**FORMULA CARGOS QUE INDICA A GESTIÓN  
INTEGRAL DE RESIDUOS S.A.**

**RES. EX. N° 1/ ROL D-115-2020**

**Santiago, 17 de agosto de 2020**

#### I. ANTECEDENTES DEL PROYECTO RELLENO SANITARIO EL MOLLE

Figura N° 7. Ubicación y longitud del Canal Provisorio Noroeste (N° 1)

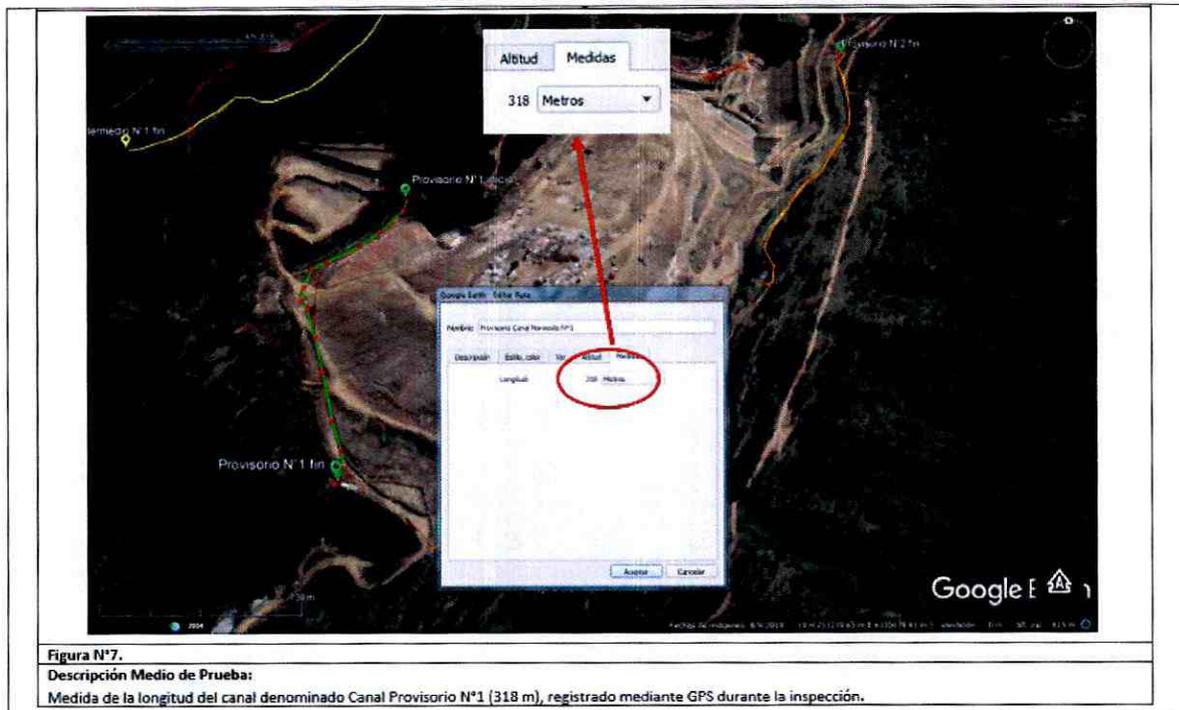
60. De igual forma, y si se analiza la longitud real del Canal Provisorio Noroeste (N° 1) con la indicada durante la evaluación ambiental, es posible constatar que estas no son coincidentes, dado que la extensión del canal es de 318 metros, lo que se aprecia en la Figura 7, mientras que lo comprometido en la evaluación ambiental fue un canal provisorio N° 1 de 950 metros.

Imagen N° 12. Canal Provisorio N° 2.

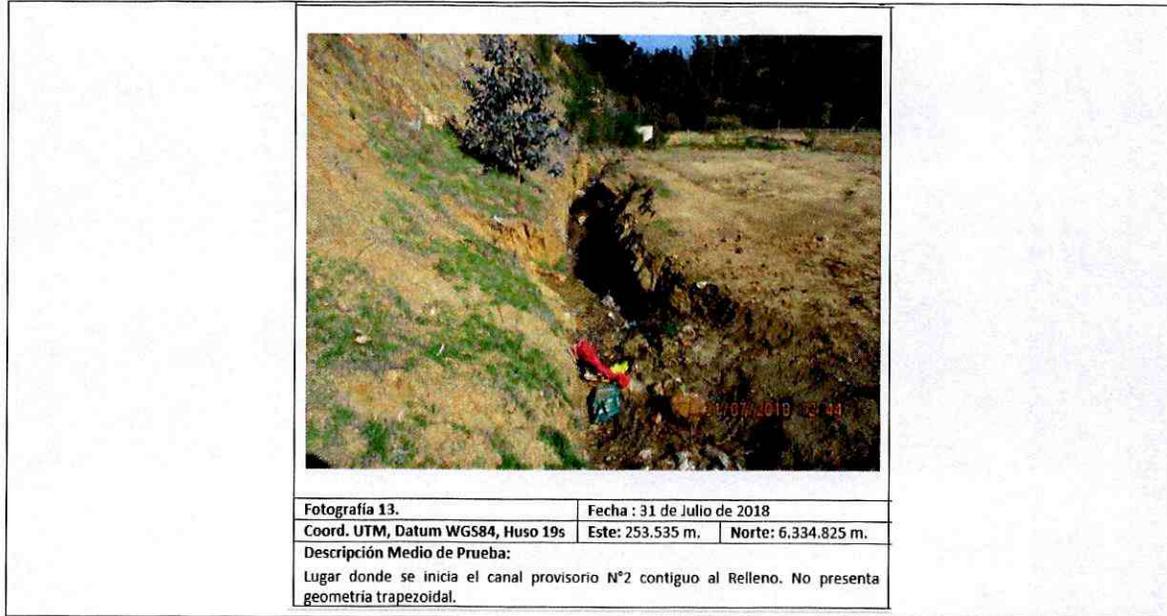
61. Finalmente, durante la actividad de inspección de 31 de julio de 2018, contenida en el IFA 2018, se visitó el Canal Provisorio Sureste (N° 2), constatándose que este “(...) comienza contiguo al Relleno Sanitario<sup>13</sup> (...) con término en obra de arte de descarga al costado sureste del Muro de contención<sup>14</sup> (...) **Este Canal no presenta la geometría trapezoidal comprometida** (...)” (énfasis agregado), lo que se aprecia en la siguiente imagen.

Imagen N° 13. Segundo canal provisorio.

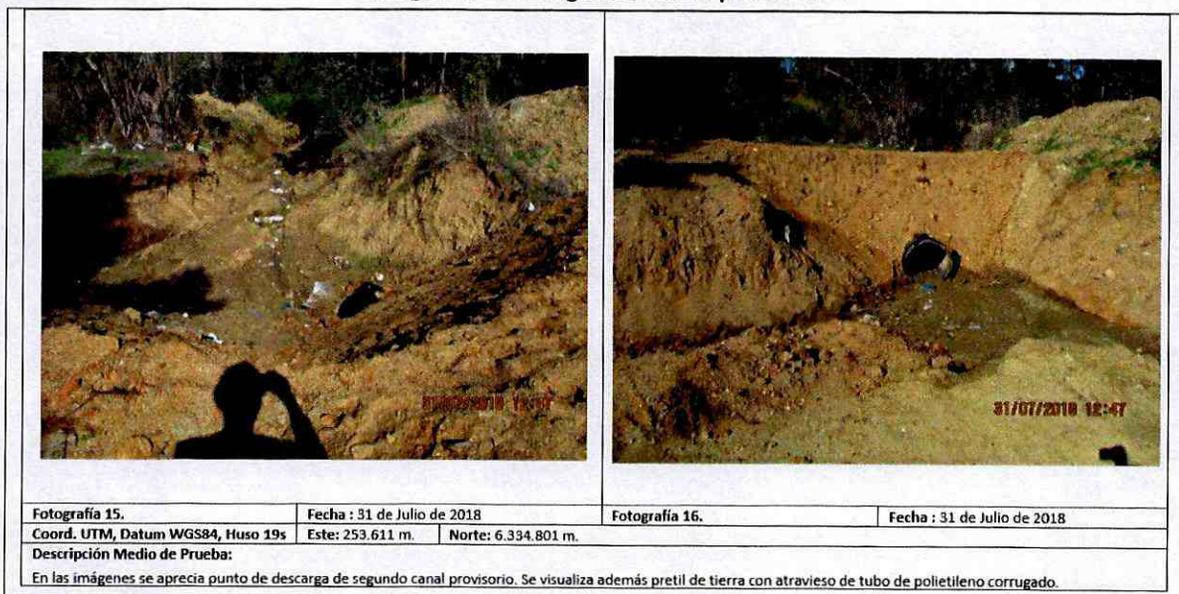
62. Asimismo, "A lo largo del recorrido, se constata la existencia de un **segundo canal provisorio con punto de descarga en quebrada sin nombre**, consistente en pretil de acumulación de tierra (...), atravesado con polietileno corrugado (...) presenta geometría trapezoidal, sin embargo, a medida que recorre en dirección norte, **éste pierde profundidad (...)** hasta el punto de desaparecer y se encuentra obstruido por material de desmoronamiento de muralla lateral (...)" (énfasis agregado). Lo descrito se aprecia en las siguientes imágenes.

Figura N° 8. Ubicación y longitud del Canal Provisorio Sureste (N° 2)

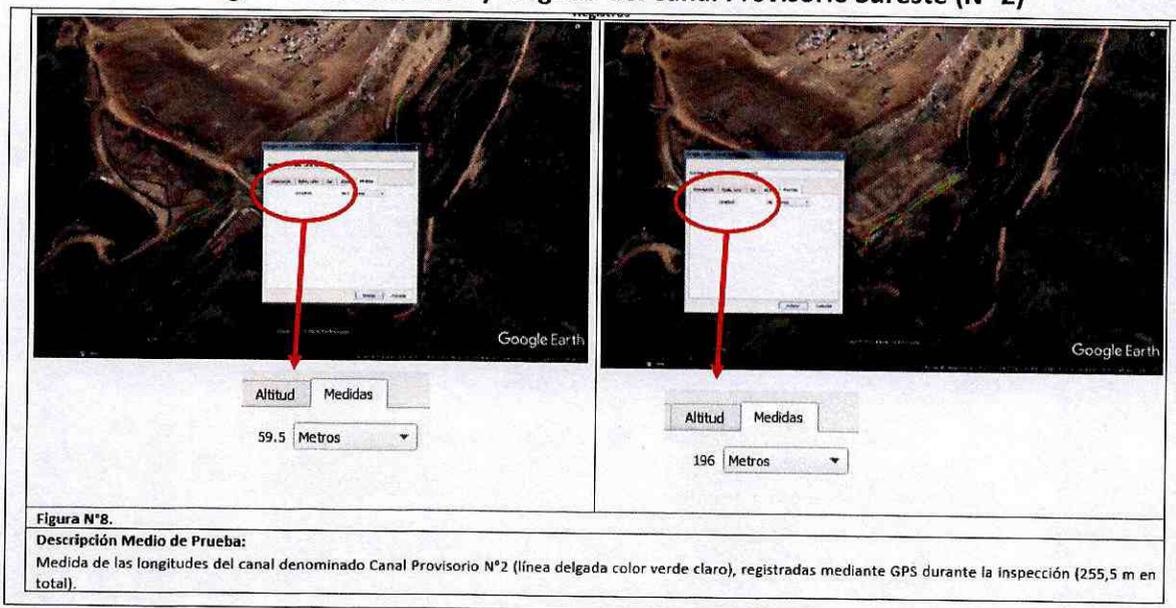
65. Por último, y en cuanto a la longitud del Canal Provisorio Sureste (N° 2) "(...) de acuerdo a lo medido mediante el track de GPS (...) mide 255,5 m (...) no coincidiendo con el largo de 730 m comprometido (numeral 6.6.3) para el Canal Provisorio N° 2. Esto está de acuerdo a lo constatado en este sector donde no existe continuidad en todo el perímetro". Así, y si se suma "(...) la longitud total del canal perimetral efectivamente construido de 328 m (...) y la longitud del canal perimetral sudeste N° 2 de 255,5 m. (...) resulta una longitud de 583,5 m, faltando por lo tanto por completar 146,5 m de canal perimetral que cumpla con la geometría trapezoidal comprometida para el Canal N° 2" (énfasis agregado). Lo anterior, se explica en las siguientes figuras.

**Imagen N° 16. Estado del Canal Perimetral Noroeste (Canal N° 1) al 31 de julio de 2018**

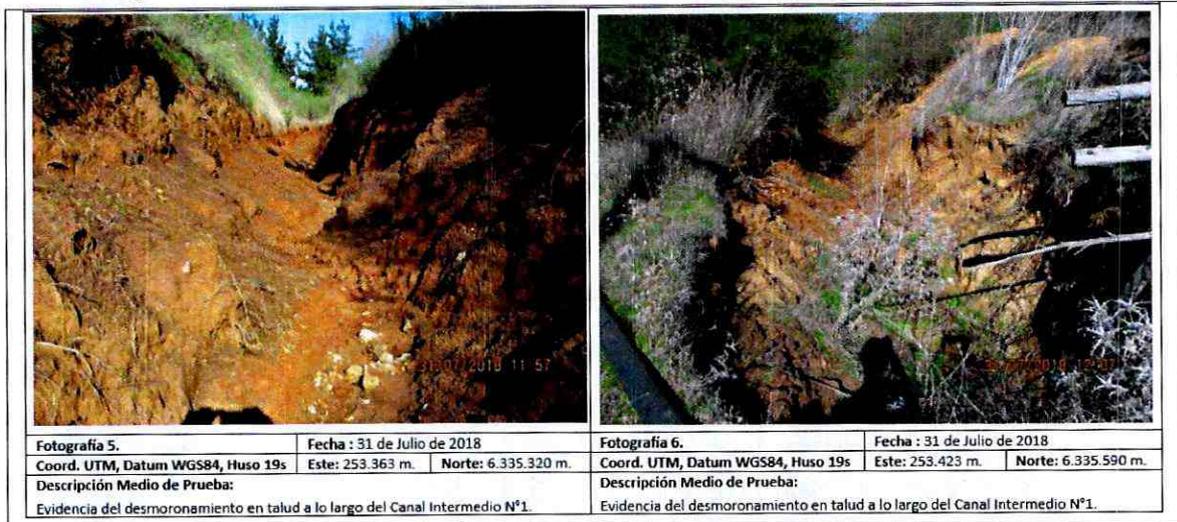
(Canal N° 1) que “(...) *se observa desmoronamiento de las paredes laterales obstruyendo el escurrimiento de las aguas, lo anterior ocurre en toda la extensión del canal*” (énfasis agregado) lo que se aprecia en la siguiente imagen.

**Imagen N° 17. Estado del Canal Perimetral Noroeste (Canal N° 1) al 22 de junio de 2020**

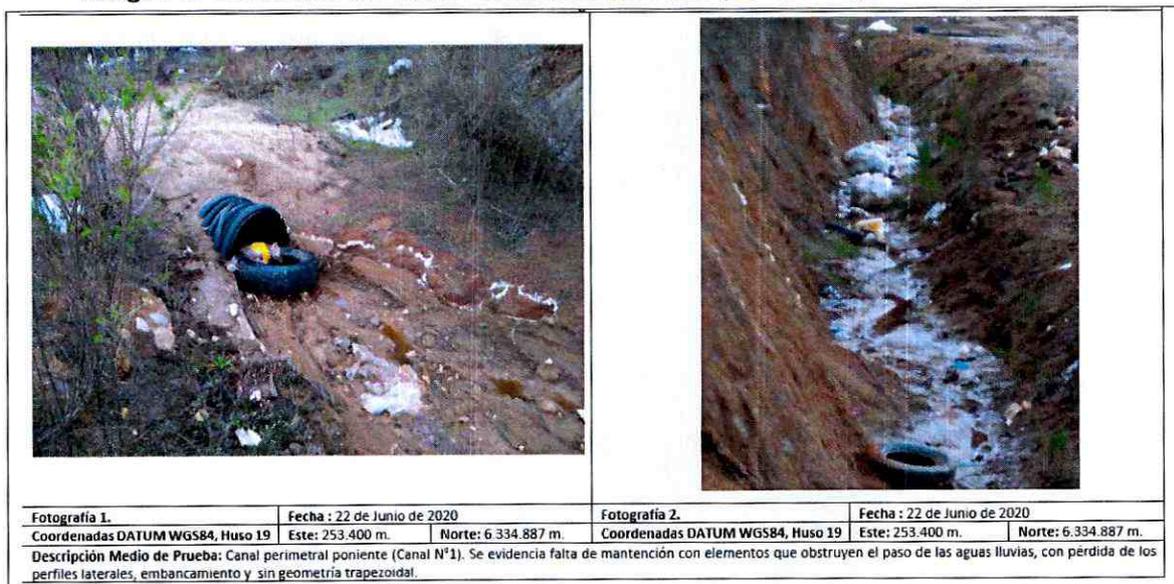
69. Asimismo, en actividad de inspección realizada el día 22 de junio de 2020, se constató que el Canal N° 1 presentaba “(...) *obstrucción con residuos sólidos gruesos y embancamiento, que impide el normal flujo de las aguas*”, lo que se aprecia en la siguiente imagen.

**Imagen N° 20. Estado del Canal Provisorio Noroeste (N°1) al 31 de julio de 2018**

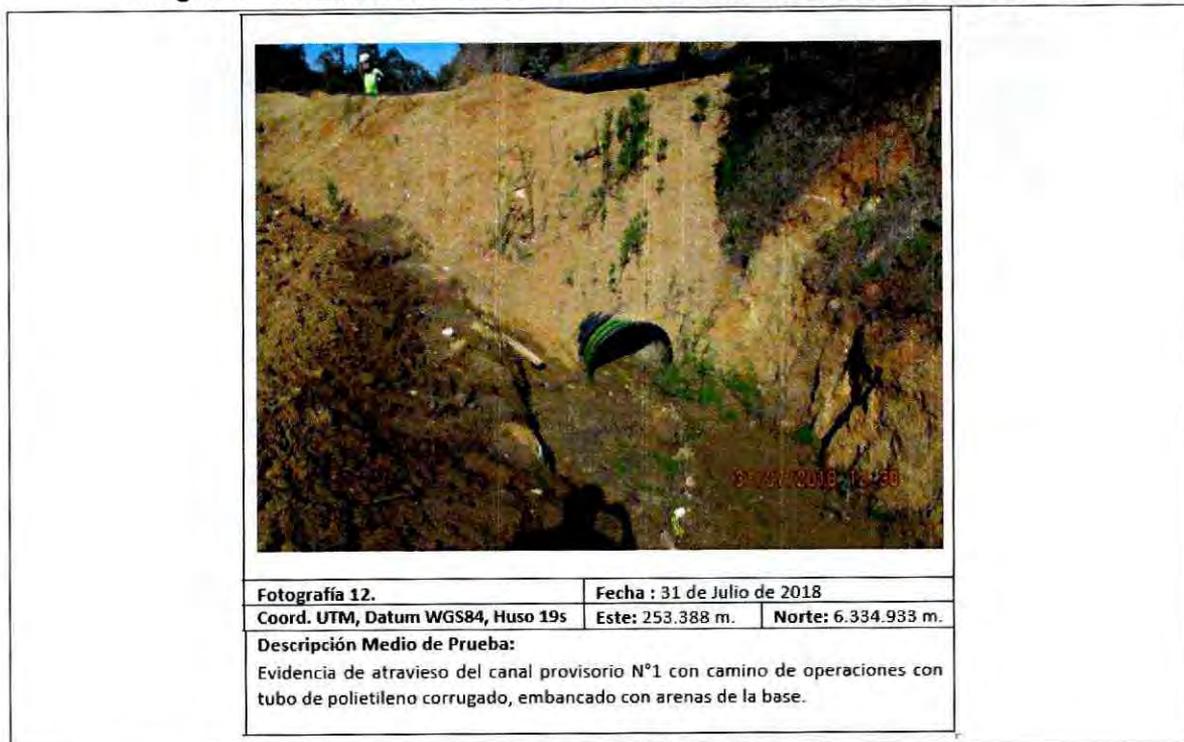
72. Asimismo, se constató “(...) la existencia de un *atrasvieso del canal con camino de operaciones, de aproximadamente 3 m de ancho, con polietileno corrugado de 90 cm de diámetro, el que se encuentra embancado con arenas de la base del canal (...) Esta condición disminuye el área disponible para el escurrimiento de las aguas, generando una condición de vulnerabilidad ante posibles desbordes del canal*”, lo anterior se aprecia en la siguiente imagen.

**Imagen N° 21. Afloramiento de lixiviados en sector muro de contención del Relleno Sanitario El Molle de fecha 31 de julio de 2018**

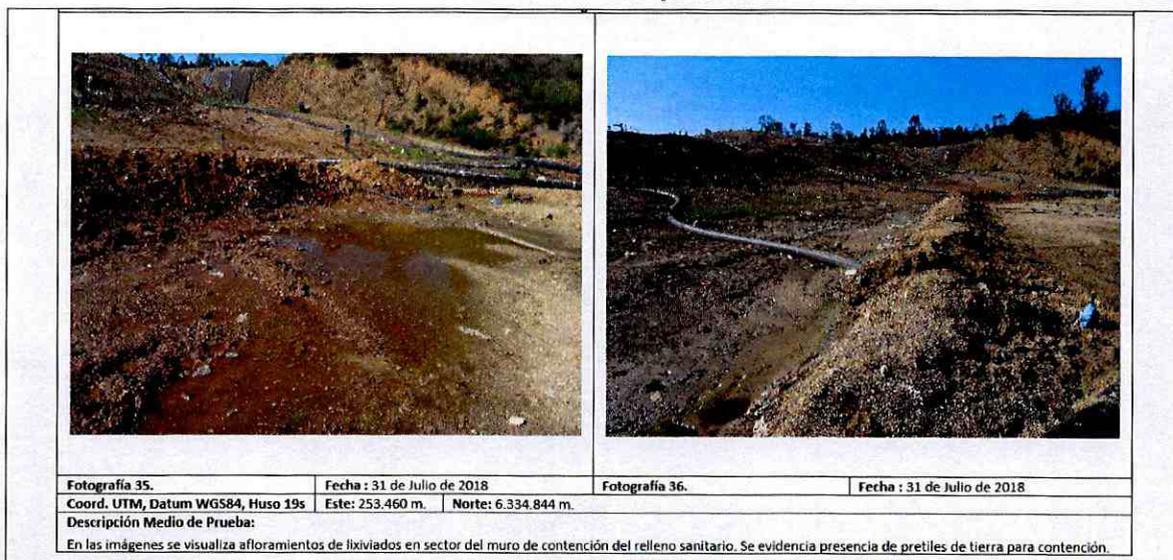
76. Que, en inspección realizada el día 31 de julio de 2018, contenida en el IFA 2018 se constató “(...) en la parte alta del muro de contención del relleno sanitario (...) la **existencia de afloramientos de lixiviados que se encontraban contenidos con pretil de tierra (...)**”, (énfasis agregado), respecto de los cuales el titular indicó que eran bombeados hasta el pozo de bombas para su posterior impulsión hasta las piscinas de acumulación. La situación de los lixiviados contenidos con pretil de tierra se observa en las siguientes imágenes.

**Imagen N° 23. Afloramiento de lixiviados en sector muro de contención del Relleno Sanitario El Molle de fecha 22 de junio de 2020**

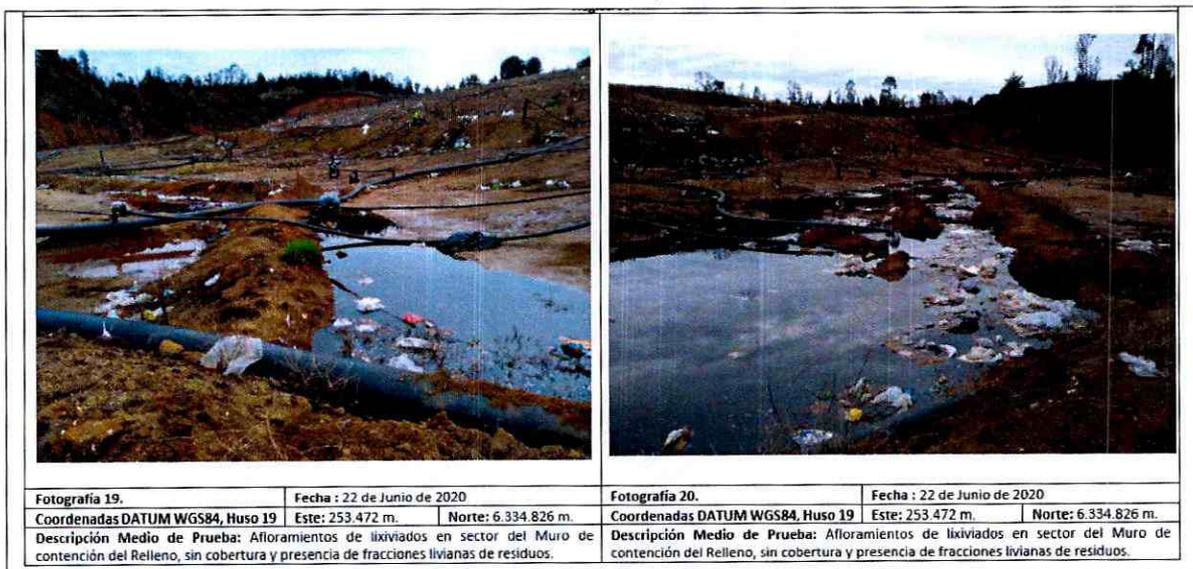
78. Que, asimismo, en actividad de inspección ambiental realizada con fecha 22 de junio de 2020, contenida en el IFA 2020, funcionario de esta SMA constató, en el sector muro del Relleno Sanitario, donde se ubican las tuberías que distribuyen el gas y los lixiviados hacia la parte alta del relleno, "(...) **la existencia de afloramientos de lixiviados en superficie en varios sectores del talud del muro**" (énfasis agregado), lo que consta en las siguientes imágenes.

**Imagen N° 24. Dispersión y afloramiento de residuos sólidos**

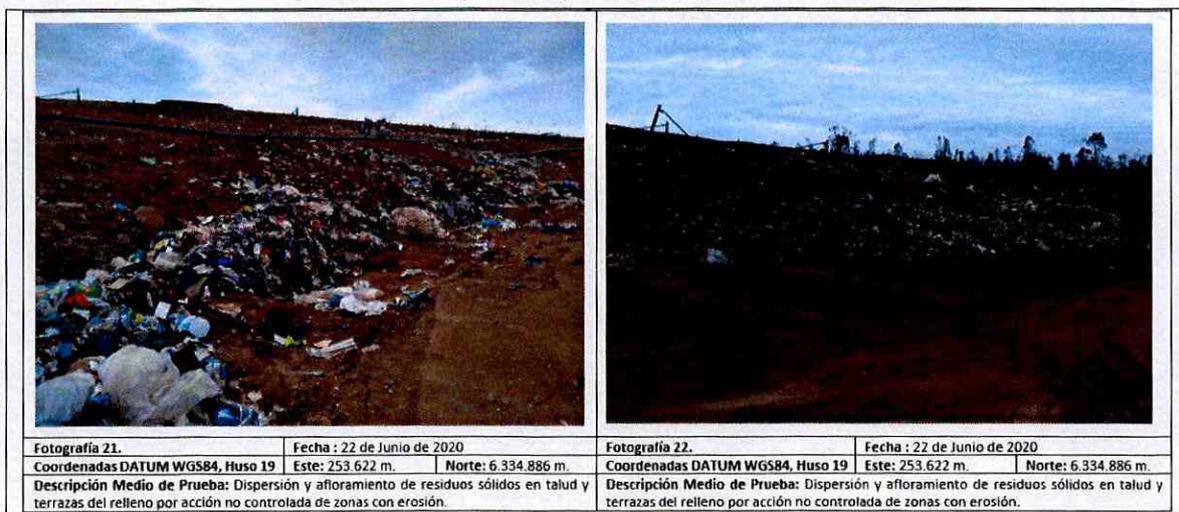
109. Que, en actividad de inspección ambiental realizada con fecha 22 de junio de 2020, funcionario de esta Superintendencia constató **"(...) la existencia y presencia de fracciones livianas de residuos, las cuales se encontraban diseminadas por todo el sector del talud del muro, así como también erosión en estos sectores"** (énfasis agregado), lo que se aprecia en la imagen siguiente.
